**Forum mondial de l'harmonisation
des Règlements concernant les véhicules**

117^e session

Point 7 b) de l'ordre du jour provisoire

Détection de la présence d'usagers de la route vulnérables à faible distance :**Règlement ONU sur les systèmes de surveillance de l'angle mort****Proposition d'amendements au Règlement ONU n° [151]
(Systèmes de surveillance de l'angle mort
pour les véhicules lourds)****Communication du groupe de travail informel de la détection
de la présence d'usagers de la route vulnérables
à faible distance (VRU-Proxi)***

Appendice 1, figure 1, lire :

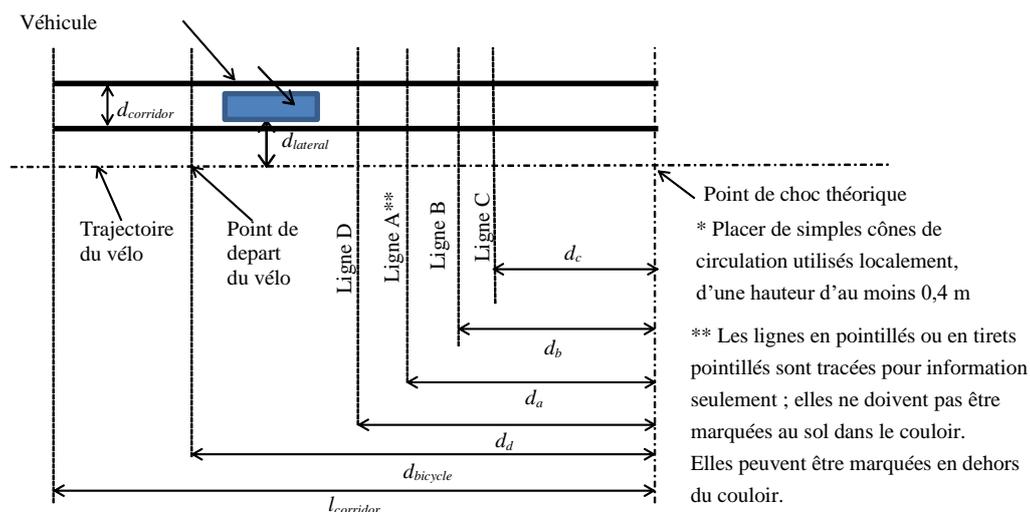
Délimiter le couloir à l'aide de cônes* espacés de 5 m au maximum

Si elles ne sont pas précisées, les tolérances sont de +/-0,1 m.
